1.1 CONCEPTO TÉCNICO No. CT:	**6938**
1.2 ÁREA:	Técnica y de Gestión
1.3 COORDINACIÓN:	Investigación y Desarrollo
1.4 REFERENCIA CRUZADA RADICADO FOPAE:	2013ER7979
1.5 RESPUESTA OFICIAL No.	RO-63737

2.1 SOLICITANTE:	CURADURÍA URBANA No. 3
2.2 PROYECTO:	Kr 2 E 48 Z 31 S
2.3 LOCALIDAD:	18. Rafael Uribe Uribe
2.4 UPZ:	55. Diana Turbay
2.5 BARRIO O SECTOR CATASTRAL:	Diana Turbay Arrayanes
2.6 DIRECCIÓN:	Carrera 2 Este No. 48 Z – 31 Sur (dirección antigua) Carrera 2 Este No. 49 A – 77 Sur (dirección actual)
2.7 CHIP:	AAA0010TDKC
2.8 MANZANA CATASTRAL:	36
2.9 PREDIO CATASTRAL:	30
2.10 ÁREA (Ha):	0.0070(*)
2.11 FECHA DE VISITA: **FECHA DE EMISION:**	Julio 3 de 2013 Julio 10 de 2013

Fotografía No. 1. Predio de la Carrera 2 Este No. 49 A – 77 Sur (dirección actual).

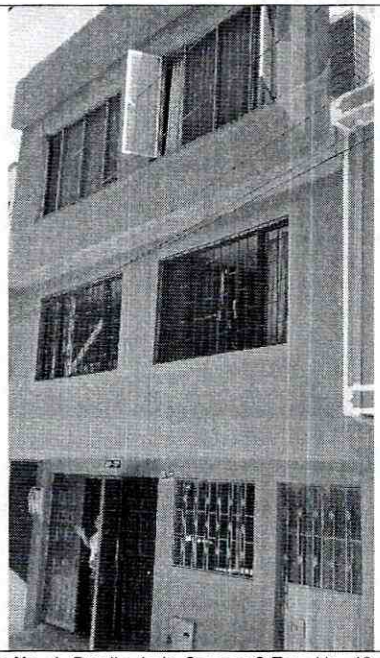
En el momento de la visita técnica al predio objeto del presente concepto técnico, se encontró construida una edificación de tres niveles, con un sistema estructural en mampostería confinada; esta edificación no evidenció exteriormente daños o patologías estructurales que puedan estar asociados a la presencia de procesos de inestabilidad geotécnica.

Con base en la inspección visual se pudo establecer que el predio en mención no presenta evidencias de afectación por procesos de remoción en masa, ni de carácter local, ni de carácter general en la ladera o zonas aledañas al predio evaluado.
